การทบทวนผลกระทบสิ่งแวดล้อม

การเปลี่ยนแปลงรายละเอียดโครงการในรายงานการประเมินผลกระทบสิ่งแวดล้อมโครงการโรงไฟฟ้าหินกอง (ครั้งที่ 4) สามารถสรุปการเปลี่ยนแปลงรายละเอียดโครงการ ได้ดังนี้

4.1 การทบทวนผลกระทบจากการเปลี่ยนแปลงรายละเอียดโครงการ

รูปที่ 5.2-1 พื้นที่สีเขียวของโครงการ ตามรายงาน EIA เดิม

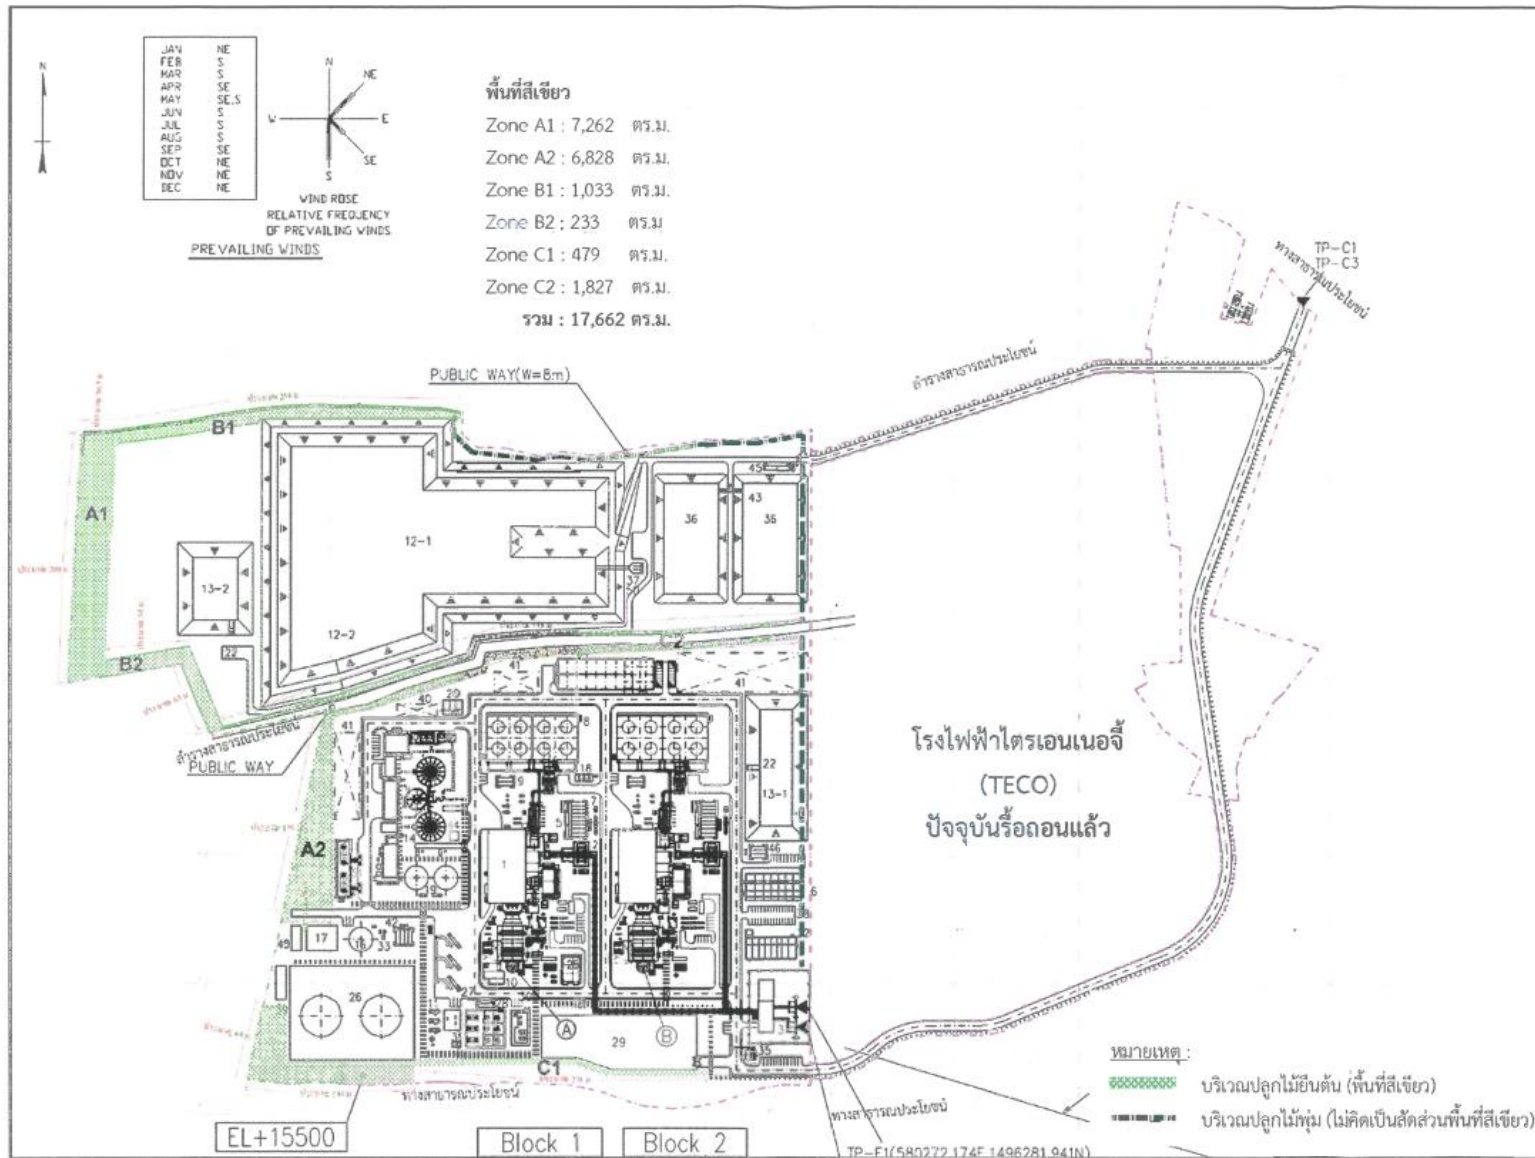
EIA เดิม	รายงานเปลี่ยนแปลงฯ	หมายเหตุ
<p>แผนปฏิบัติการด้านสุนทรียภาพ</p> <p>1) จัดให้มีพื้นที่สีเขียวในโครงการพื้นที่ไม่น้อยกว่า 17,662 ตารางเมตร คิดเป็นร้อยละ 5.78 ของพื้นที่โครงการ โดยจำแนกพื้นที่สีเขียวแต่ละส่วน ดังรูปที่ 5.2-1 โดยทำการปลูกไม้ยืนต้นหรือพันธุ์ไม้ที่เหมาะสมในการปลูกในพื้นที่แคบ ช่วยบังลม บังสายตา สามารถควบคุมความสูงได้ตามต้องการด้วยการตัดยอด และด้วยลักษณะเรือนยอดแคบสูงรูปพีระมิดและเป็นไม้ไม่ผลัดใบ</p>	<p>แผนปฏิบัติการด้านสุนทรียภาพ</p> <p>1) จัดให้มีพื้นที่สีเขียวในโครงการพื้นที่ไม่น้อยกว่า 17,976 ตารางเมตร คิดเป็นร้อยละ 5.89 ของพื้นที่โครงการ โดยจำแนกพื้นที่สีเขียวแต่ละส่วน ดังรูปที่ 5.2-2 โดยทำการปลูกไม้ยืนต้นหรือพันธุ์ไม้ที่เหมาะสมในการปลูกในพื้นที่แคบ ช่วยบังลม บังสายตา สามารถควบคุมความสูงได้ตามต้องการด้วยการตัดยอด และด้วยลักษณะเรือนยอดแคบสูงรูปพีระมิดและเป็นไม้ไม่ผลัดใบ</p>
